Dotyczy: „Wykonanie systemu wentylacji mechanicznej i klimatyzacji sali teatralnej, robót w zakresie termomodernizacji stolarki okiennej, drzwiowej i przegród zewnętrznych oraz modernizacji oświetlenia scenicznego”.

Znak sprawy: TH/ZP/3/2020

Teatr im. Wilama Horzycy w Toruniu w odpowiedzi na zapytanie do SIWZ uprzejmie informuje:

DETAL OKNA ISTNIEJĄCEGO Z PAKIETEM DWUKOMOROWYM. PROJEKT PRZEWIDUJE WYMIANĘ SAMEGO SZKLENIA DLA POPRAWIENIA WŁAŚCIWOŚCI TERMICZNYCH.

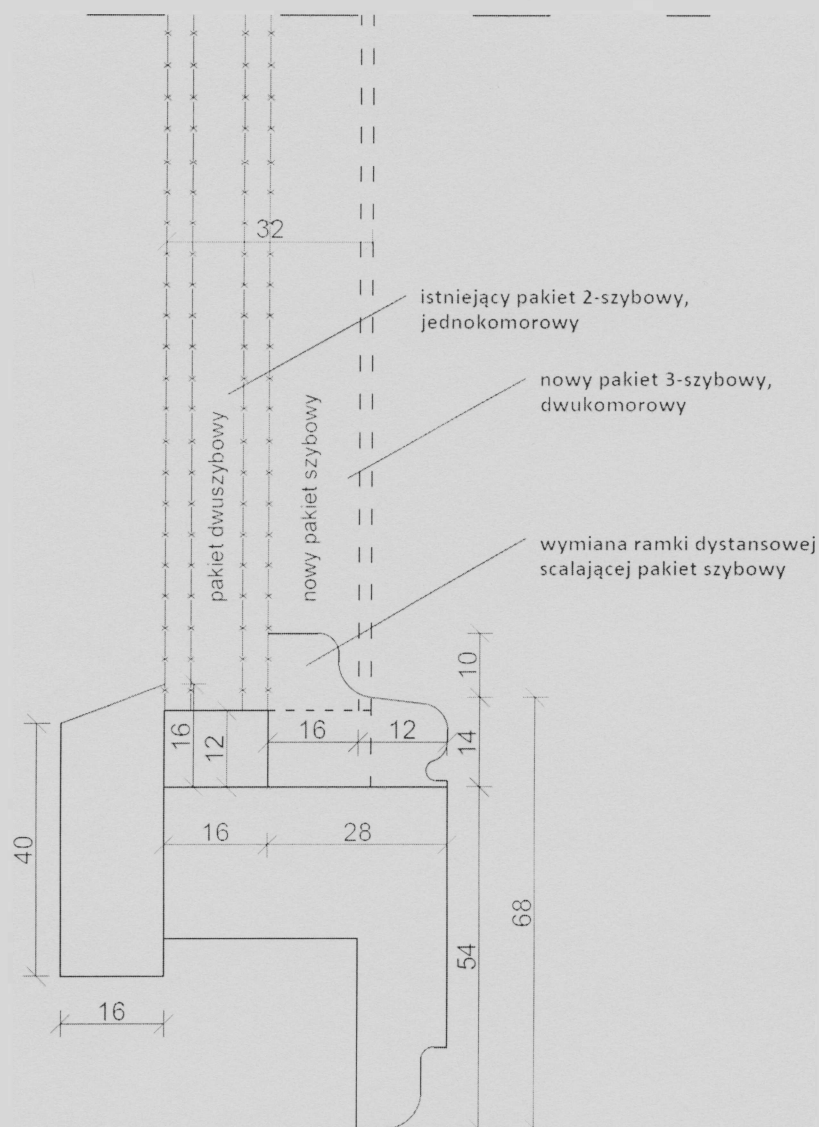
4. Z informacji od potencjalnych podwykonawców specjalizujących się w renowacji stolarki okiennej i drzwiowej wynika, że w istniejącym profilu okiennym skrzydła nie ma możliwości technologicznej zamontowania pakietu szklanego poprawiającego parametry cieplne całego okna do 0,9 W/m²K. Prosimy o zajęcie stanowiska w tej kwestii.

ODP: Projekt zakłada poprawienie właściwości termicznych przegród zewnętrznych (okna, drzwi). Dla polepszenia współczynników przenikania ciepła stosuje się wymiennę istniejącego systemu szklenia jednokomorowego na dwukomorowy. W tym celu przewiduje się wymianę ramki dystansowej scalającej pakiet szybowy. W razie potrzeby wymienić uszczelki.

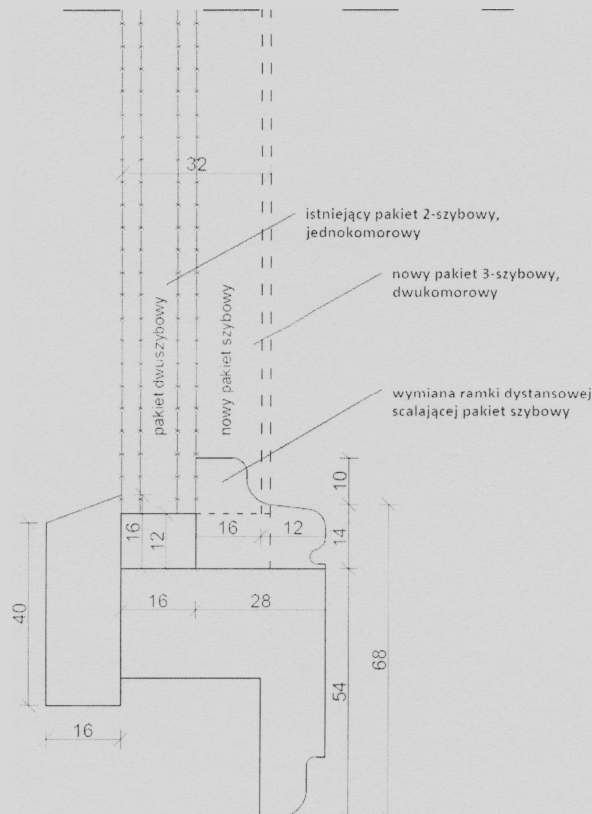
7. W projekcie instalacji elektrycznych brak informacji co należy zrobić z kablami biegnącymi pod widownią po rozbiórce ścianek po których te kable biegają.

ODP: Kable biegnące w modernizowanych pomieszczeniach pod widownią należy przełożyć do koryt kablowych mocowanych pod sufitem pomieszczenia. W przypadku takiej konieczności kable należy przedłużyć o wymaganą przez zastosowaną technologię długość.
